Ministero dell' Ambiente e della Tutela del Territorio e del Mare

Commissione Tecnica di Verifica dell'Impatto Ambientale – VIA e VAS

Parere n. 2355 del 31/03/2017

| Progetto | <i>Verifica di Ottemperanza</i> Raddoppio della variante alla S.S. 268 "del Vesuvio", II lotto, tratto Cercola - Torre Annunziata (NA). DEC/VIA/3590, del 17/03/1999, prescrizioni lettere a) e b) <i>[VIP 3502]</i> |

Progetto Definitivo - Svincolo S.P. Somma Pomigliano

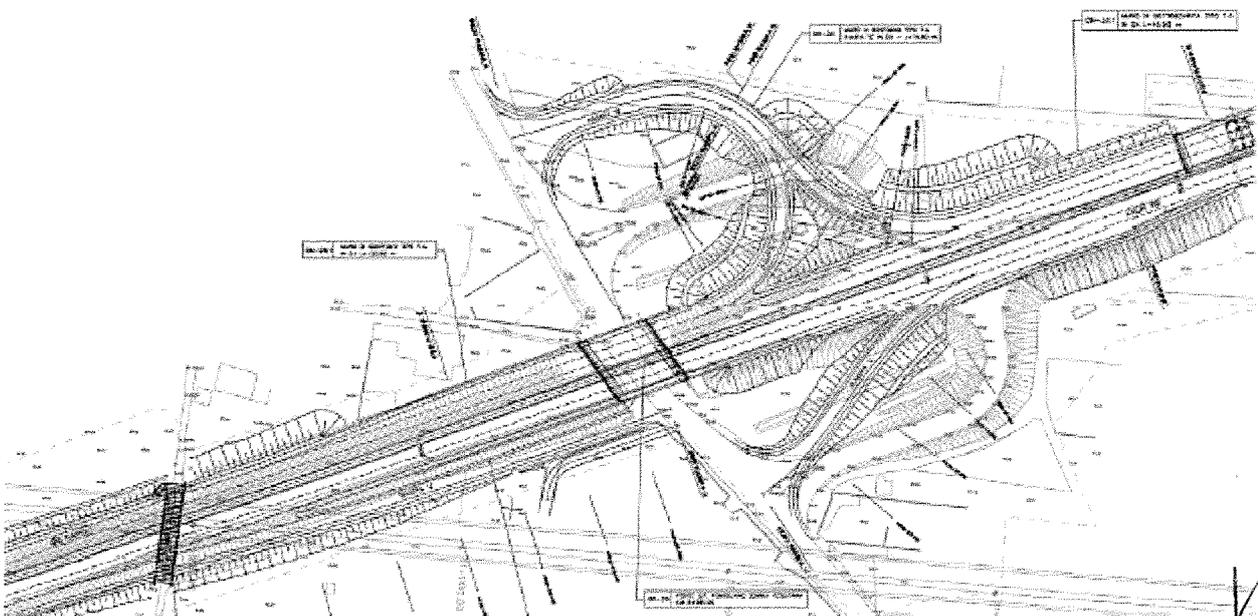
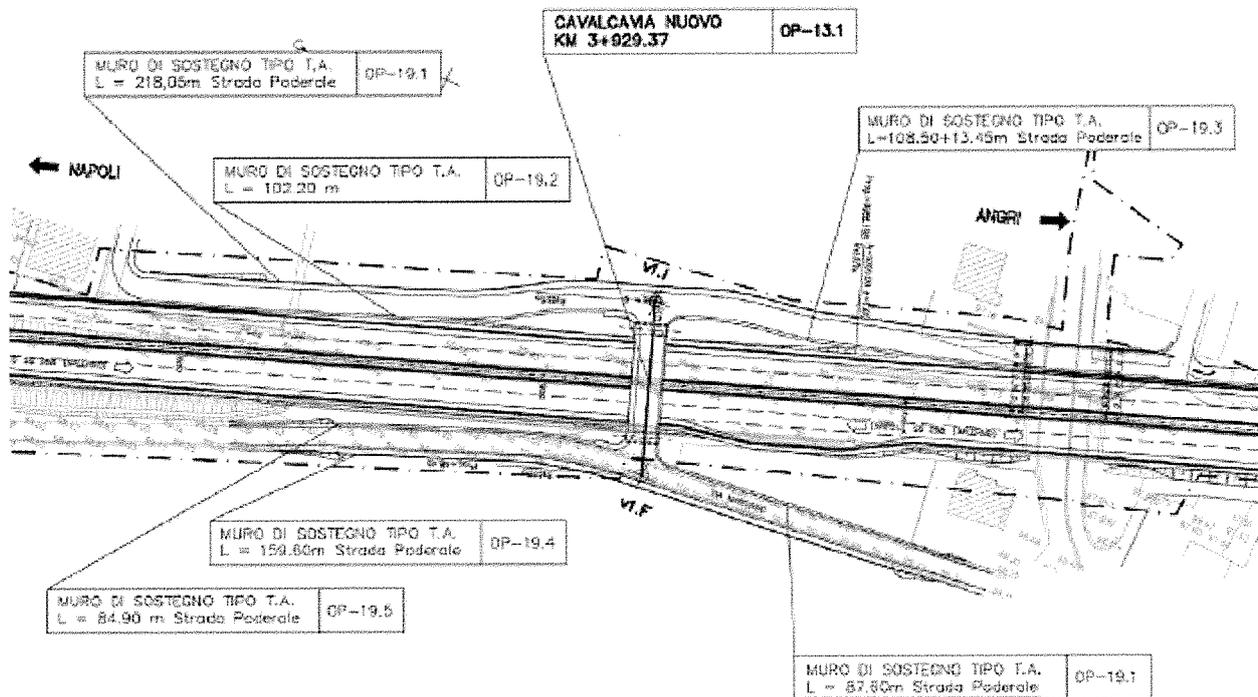
Il Progetto Esecutivo modifica lo Svincolo S.P. Somma Pomigliano al km 5+600, per garantire il funzionamento delle rampe di svincolo in condizioni di sicurezza ed il rispetto delle aree di esproprio.

La soluzione identificata, che ha una configurazione più compatta dello svincolo, prevede:

- la modifica puntuale dell'asse di tracciamento, per allungare la rampa T risolvendo contemporaneamente l'interferenza con un edificio posizionato sul lato sinistro al km 5+920;
- una rampa U progettata come uscita parallela, per evitare che la geometria originaria ad ago inducesse gli utenti a percorrere la rampa con velocità eccessiva;
- l'allungamento della rampa S originariamente troppo corta, con ampliamento delle prime tre campate del Viadotto S. Domenico.

Ulteriori ottimizzazioni sono state effettuate in corrispondenza delle corsie di diversione e di immissione al fine di aumentarne lo sviluppo.
